VARIANTE PARZIALE N. 222 AL P.R.G.

**Classificazione idrogeomorfologica aree di cui alla D.C.C. n. 147 del 12/4/2006 e
Convenzione ARPA dell'8/11/2010: strada del Mainero n. 80, via Domus Aurea
(corso Chieri n. 178), strada val Pattonera n. 260, strada val Pattonera n. 117,
strada val Pattonera nn. 117-131 e viale Thovez n. 11**

TESTO COORDINATO - APPROVAZIONE

Relazione illustrativa

L/4

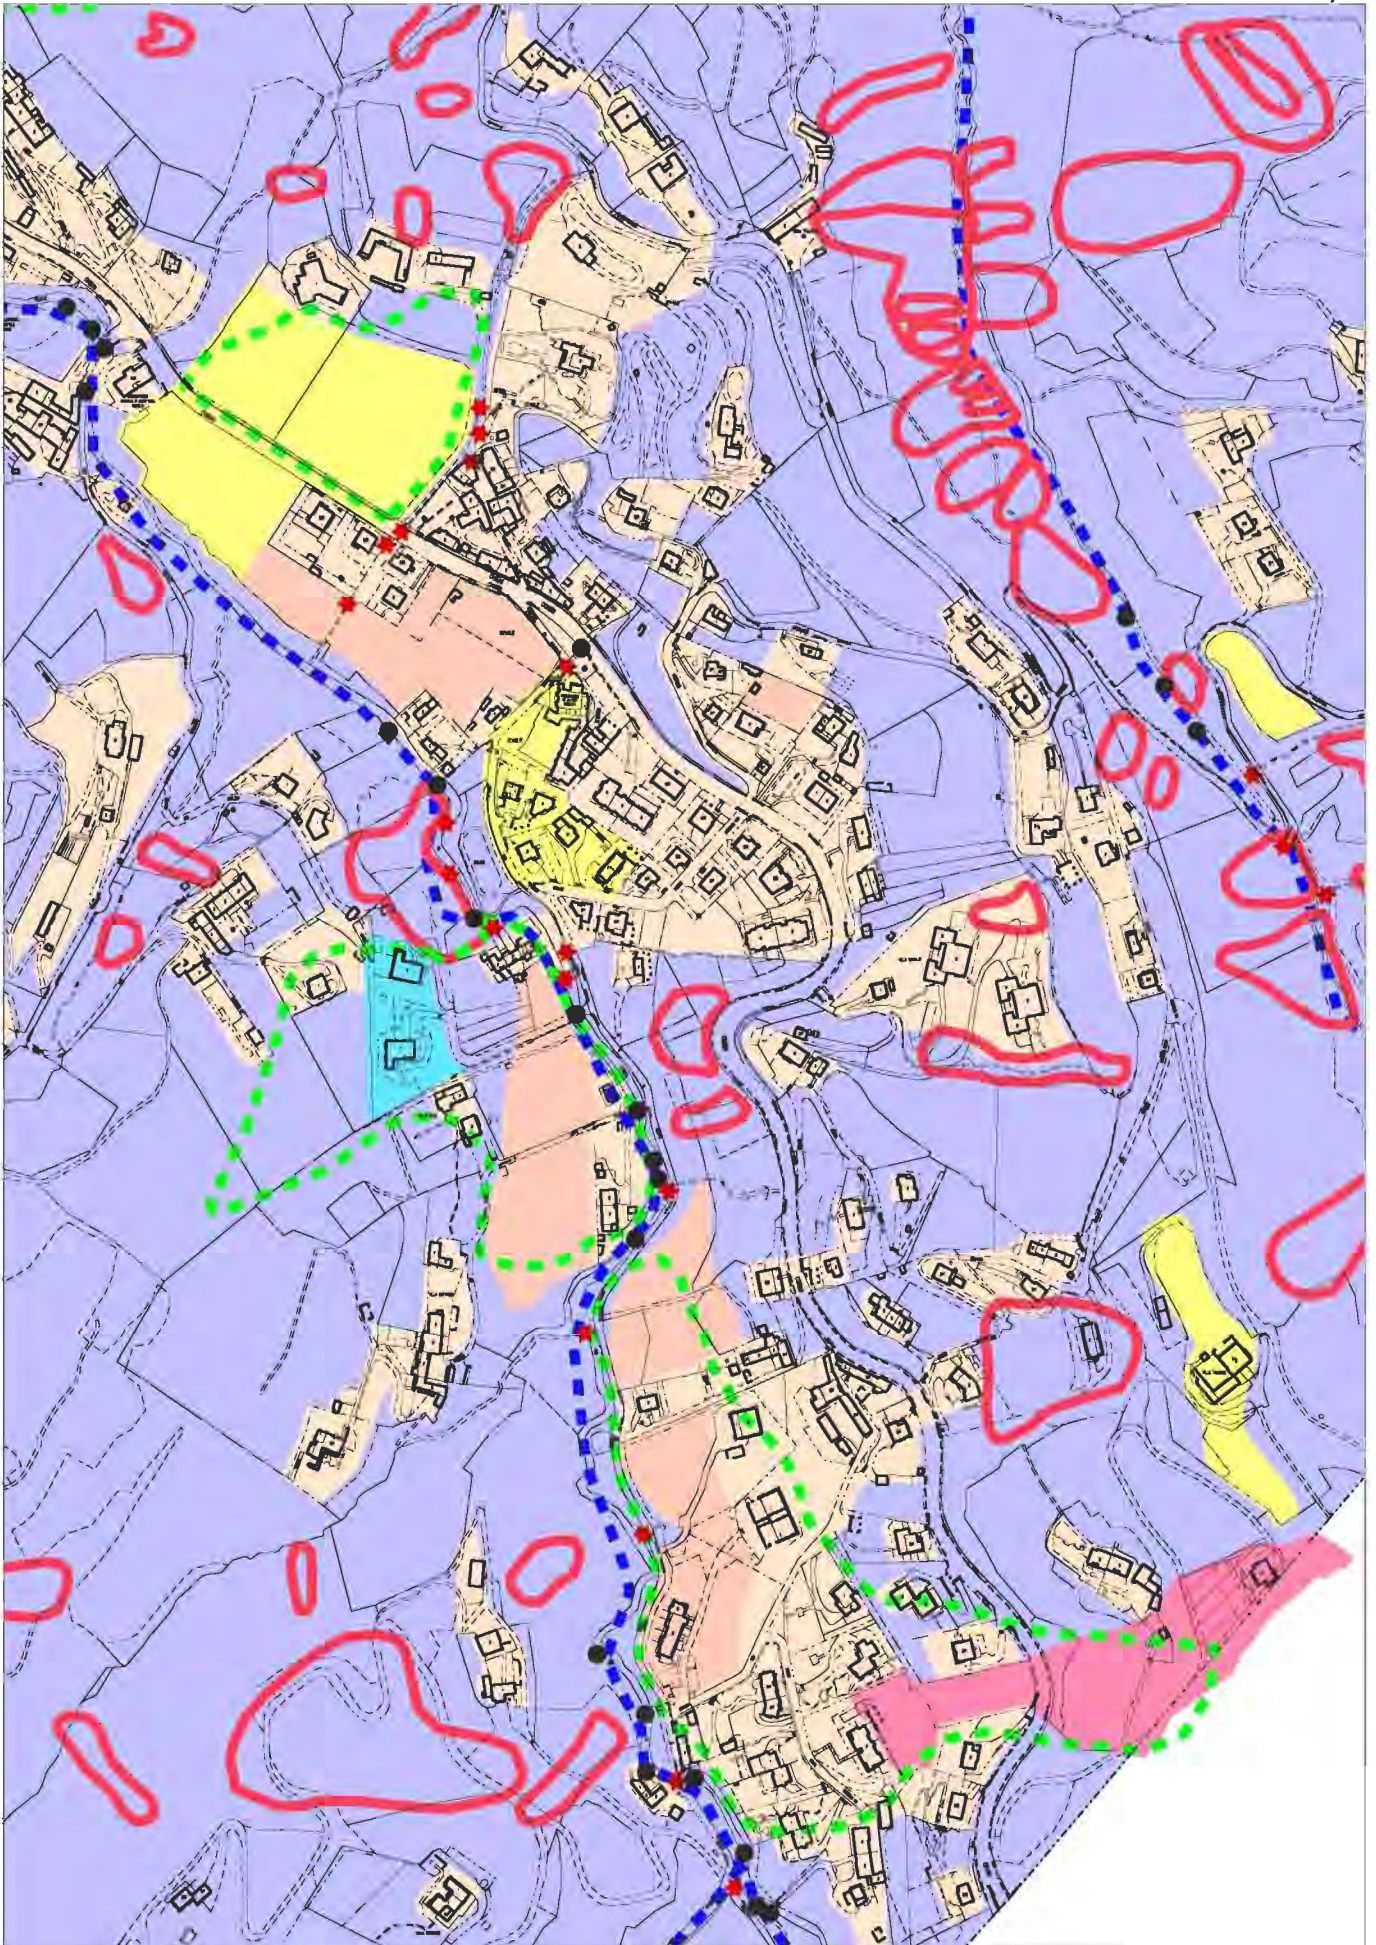
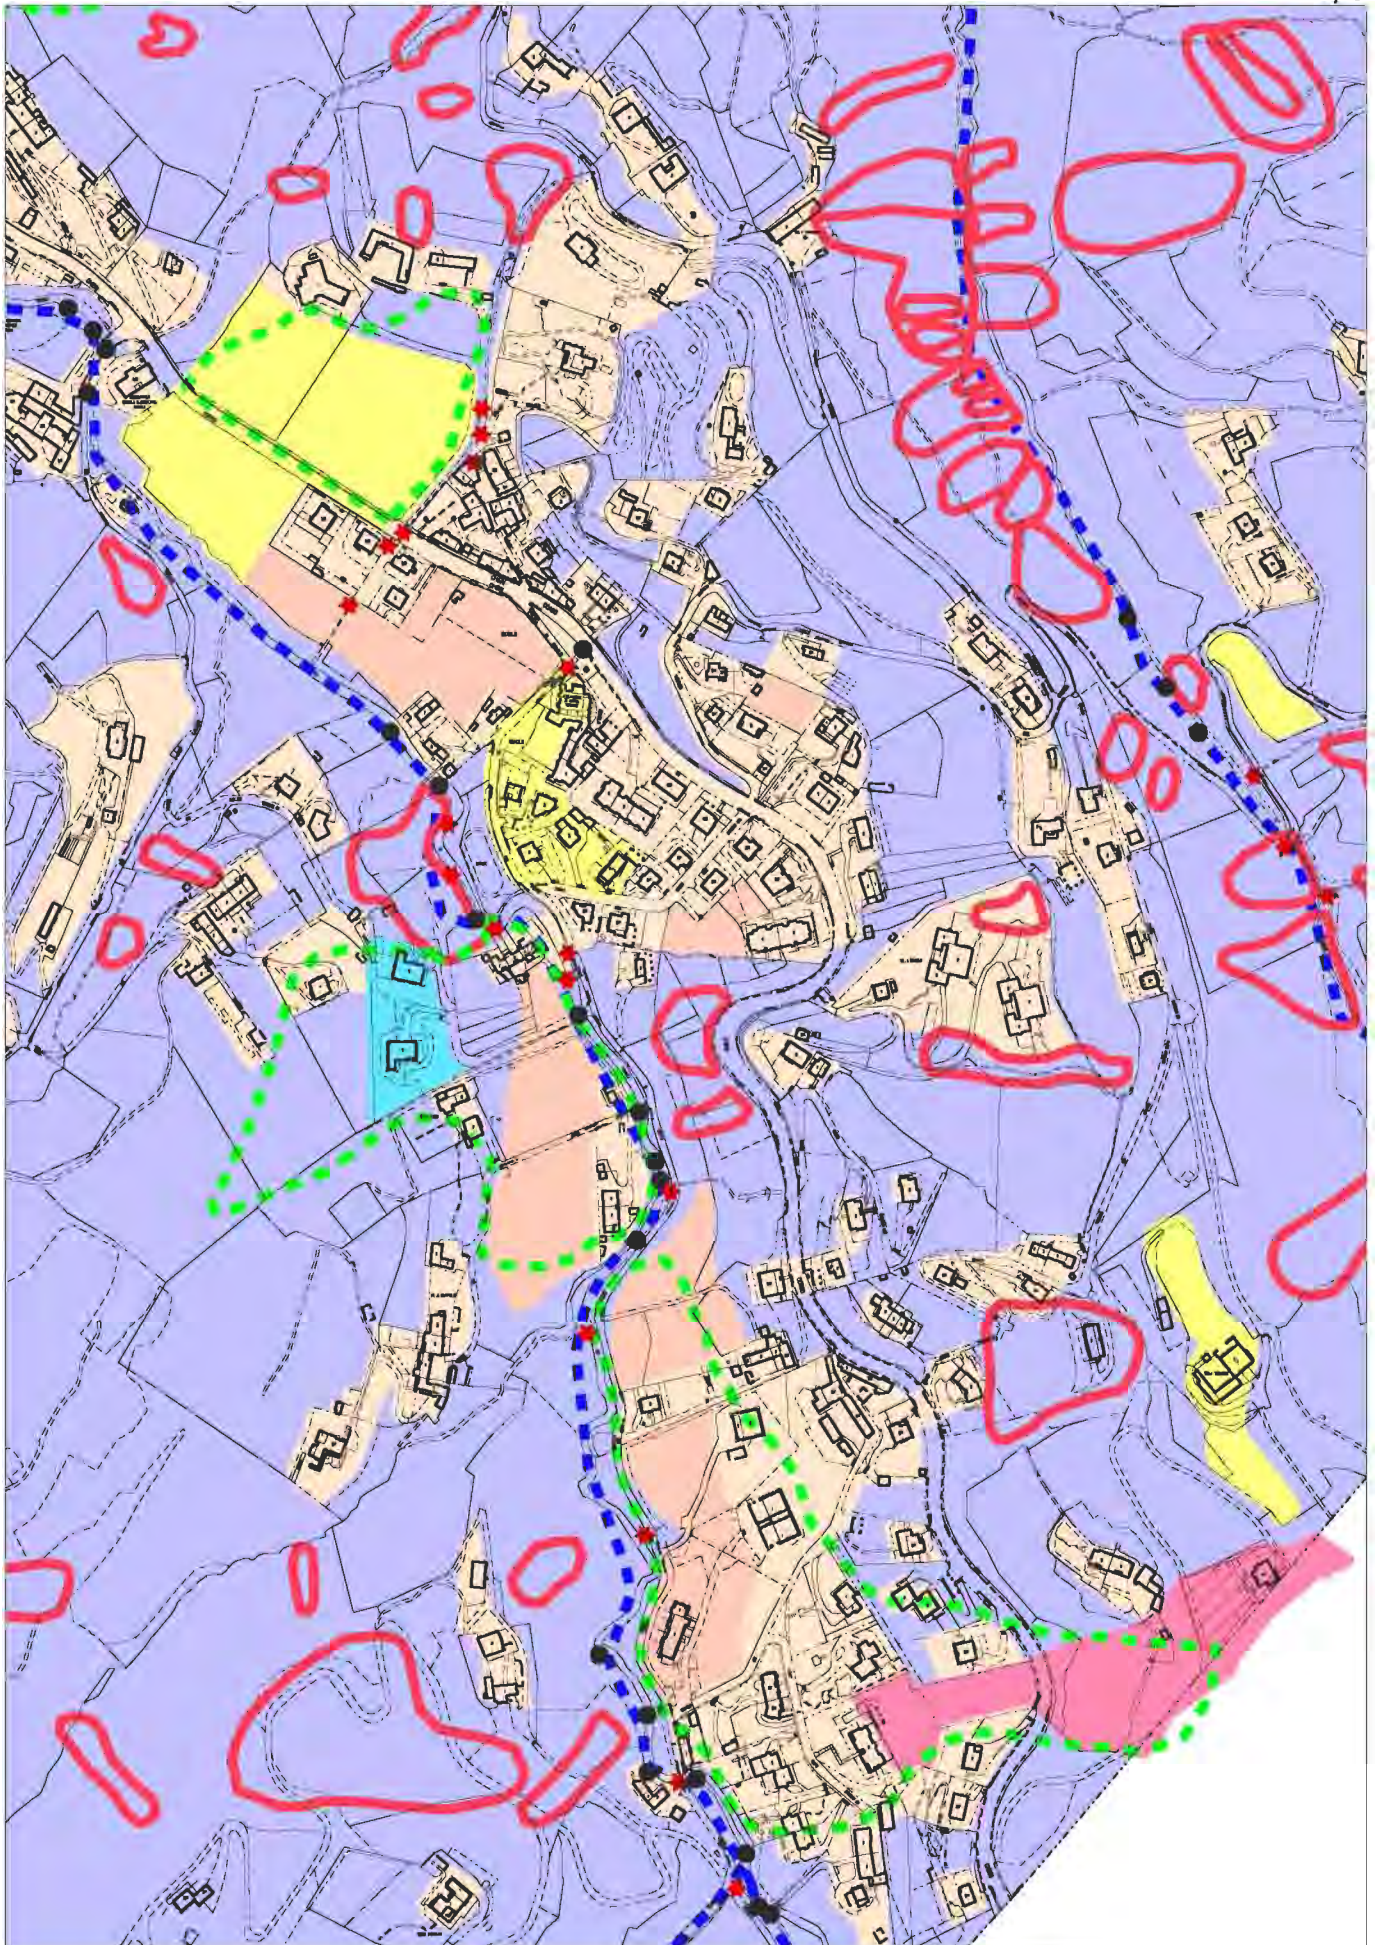
“Esaminata la richiesta avanzata e la relativa documentazione allegata, trasmesse a integrazione della precedente documentazione, si ritiene ammissibile l’inserimento nella sottoclasse IIIb2(C) di parte dell’area perimetrata nella tavola allegata alla relazione tecnica in quanto coerente con i criteri della variante n. 100 al P.R.G. e con i contenuti della Circolare 7/LAP. L’osservazione presentata in fase di adozione del progetto preliminare riguardava una porzione di area più estesa inserita per la maggior parte in classe IIIb3 e per la restante parte in classe IIIa, che comprende *“estesi settori, inedificati o con edificazione sparsa, dei versanti collinari o situati al piede di versanti, che le condizioni di acclività e/o la natura del substrato, hanno fatto ritenere esposti a rischio di instabilità. (...)Il rischio temuto è che le aree possano essere coinvolte in fenomeni di frana (settori di versante) oppure che vi si possano riversare masse franate(settori situati al piede di versanti).”* Conseguentemente tale porzione, per la quale era stato richiesto l’inserimento in classe IIIb2, è stata stralciata in quanto è stata confermata la classificazione geologica attribuita precedentemente.”

Pertanto, la modifica dalla Sottoclasse IIIb3 (C) alla Sottoclasse IIIb2 (C) interessa parte dell’area oggetto di osservazione per una superficie pari a 1.995 mq circa.

M/4

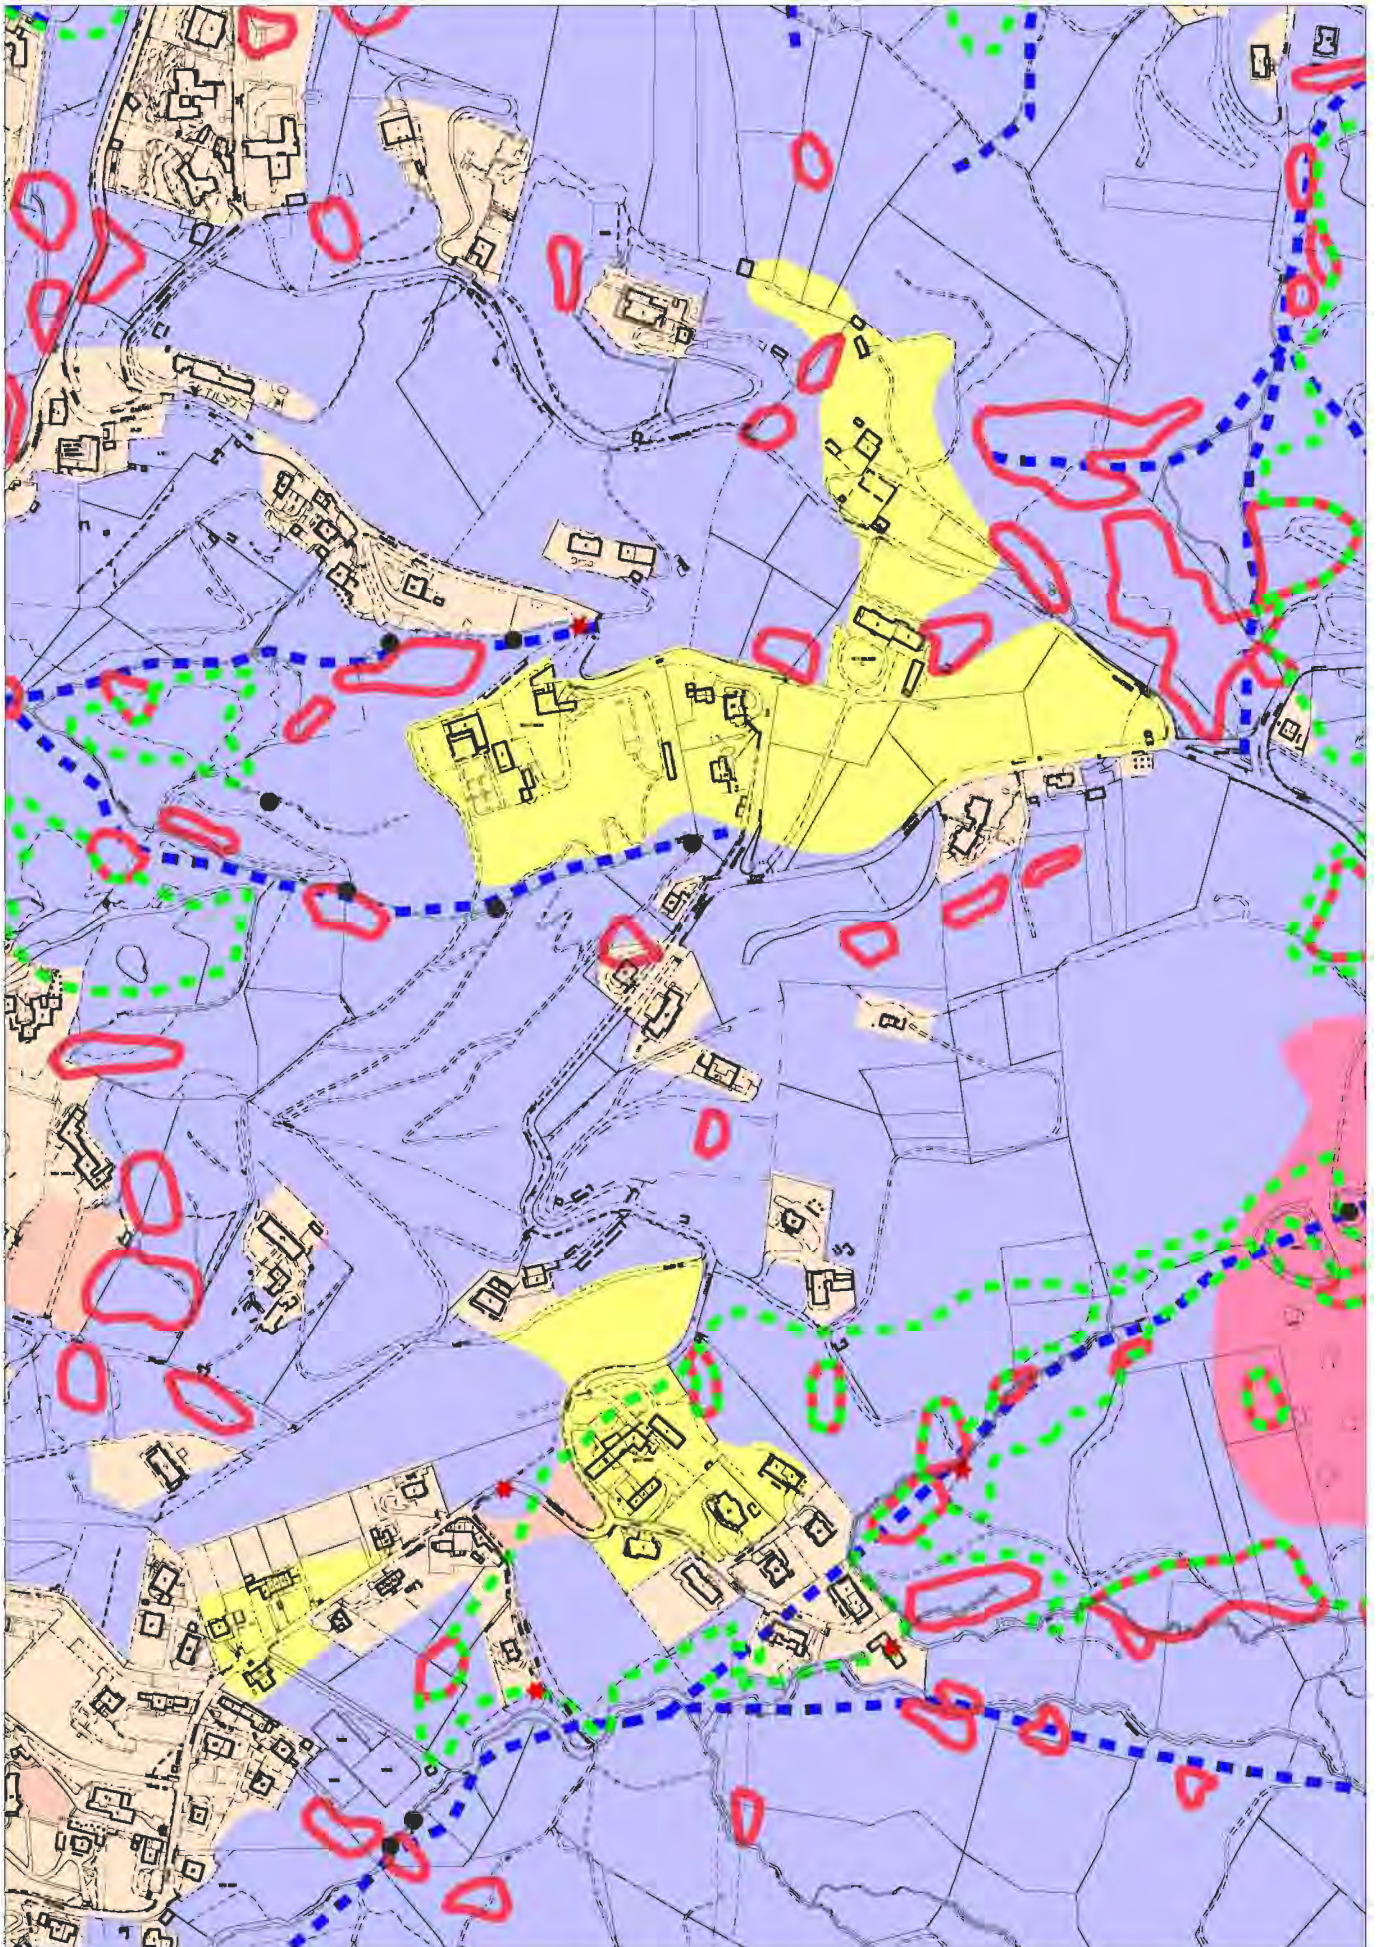
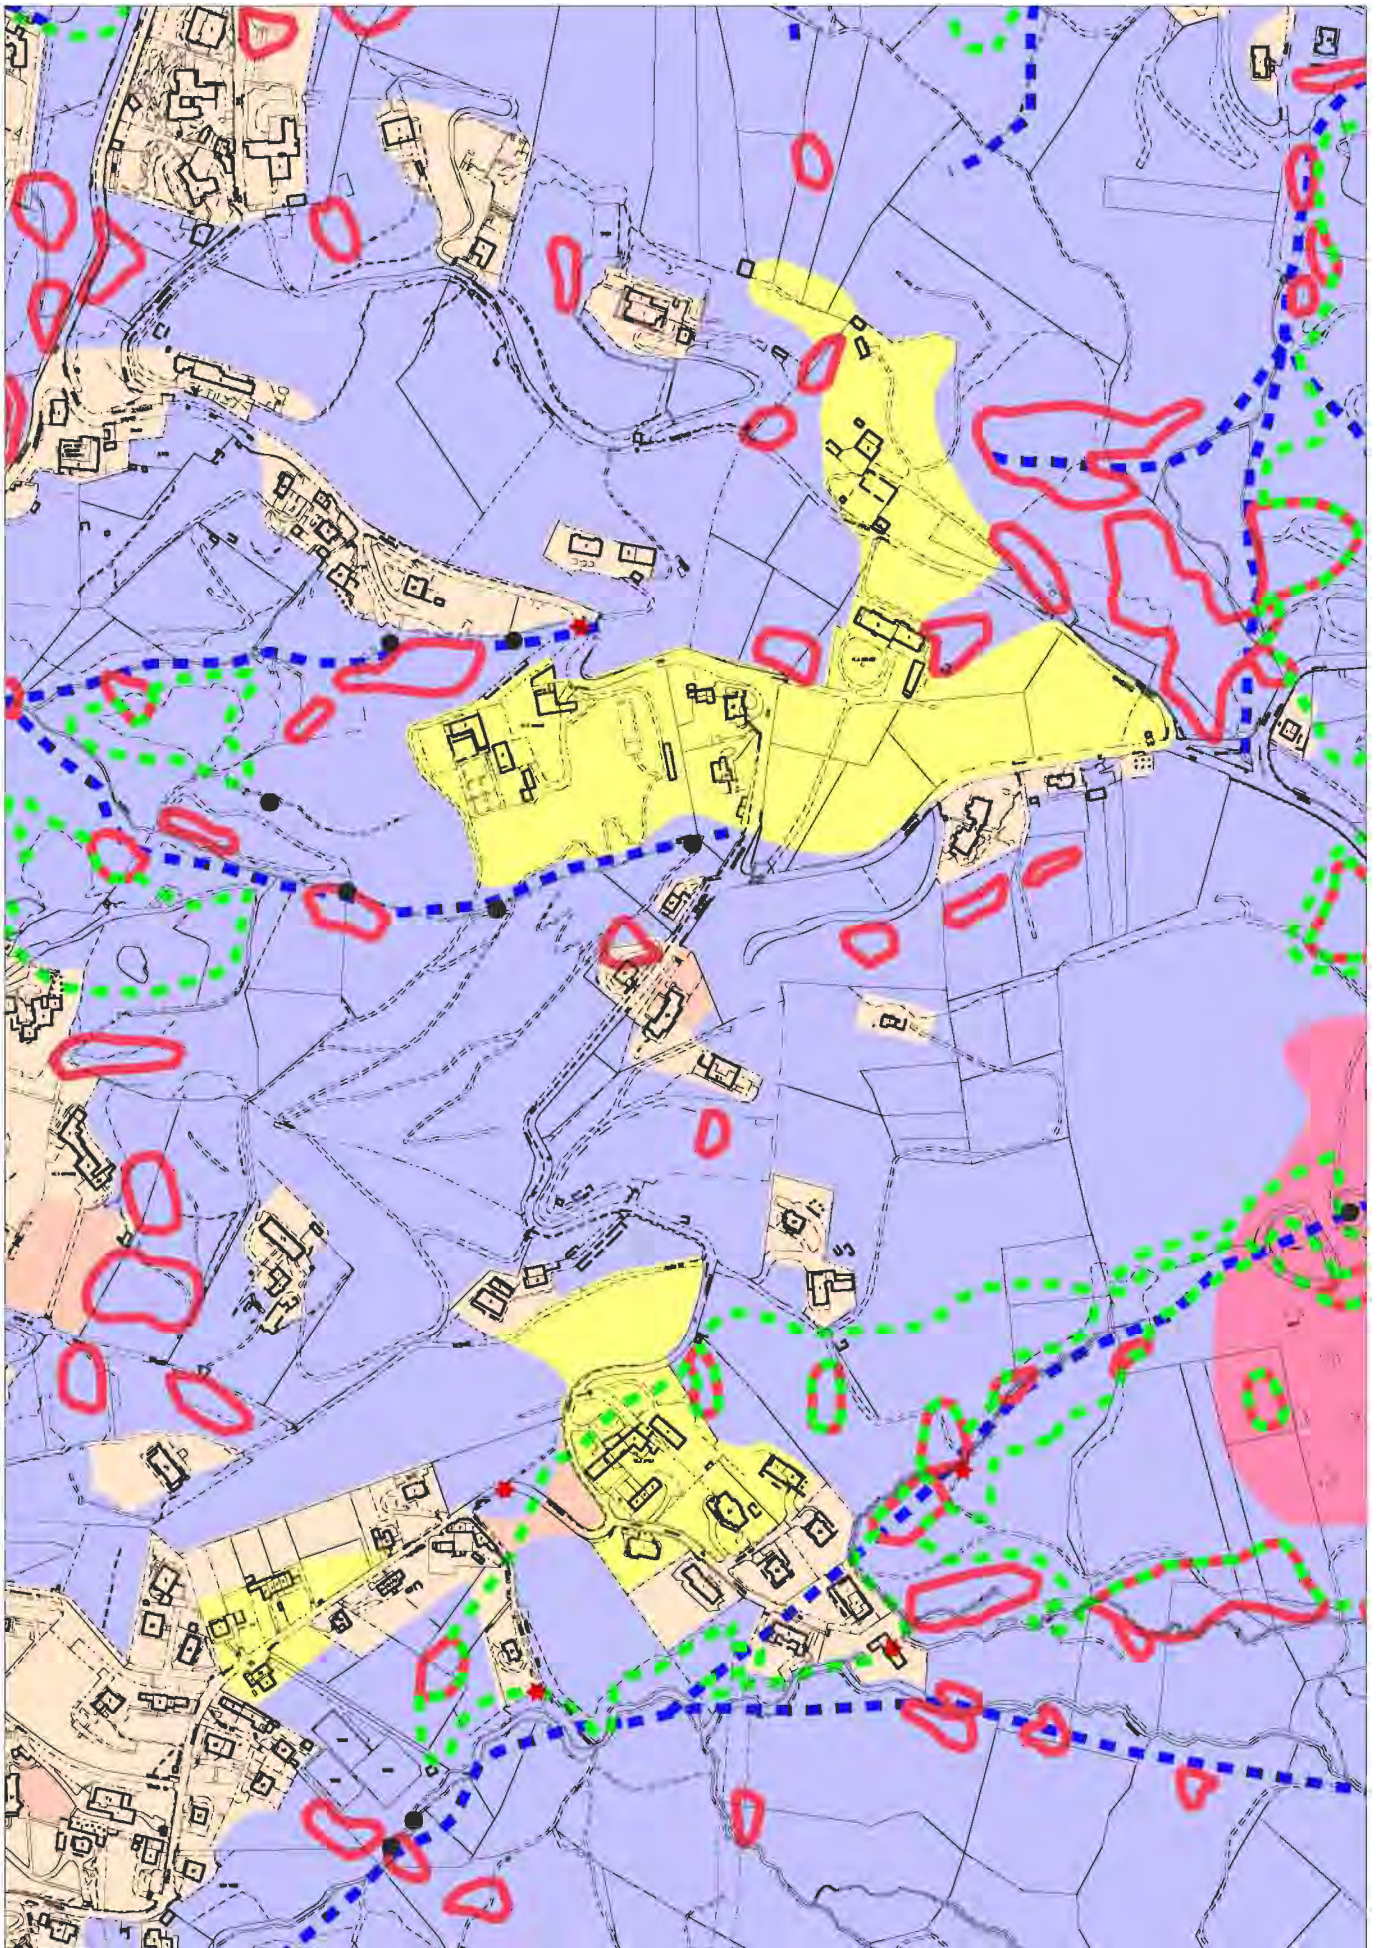
"Esaminata la richiesta avanzata e la relativa documentazione allegata, trasmesse a integrazione della precedente documentazione, si ritiene ammissibile l'inserimento nella sottoclasse IIIb2(C) dell'area perimetrata nella tavola allegata alla relazione tecnica, in quanto coerente con i criteri della variante n. 100 al P.R.G. e con i contenuti della Circolare 7/LAP. Nella nuova perimetrazione fornita dal professionista sono stati esclusi l'edificio esistente, confermando pertanto la sottoclasse IIIb3(C) che comprende "*settori dei versanti collinari o situati al piede di versanti con caratteristiche analoghe a quelle della sottoclasse IIIa, ma che, a differenza di queste, sono edificate.*" e la porzione di area che, nella carta di sintesi, è stata inserita nella sottoclasse IIIa(C), la cui precedente inclusione non aveva consentito l'inserimento nella sottoclasse richiesta.".

Pertanto, la modifica dalla Sottoclasse IIIb3 (C) alla Sottoclasse IIIb2 (C) interessa parte dell'area oggetto di osservazione per una superficie pari a 1.304 mq circa.
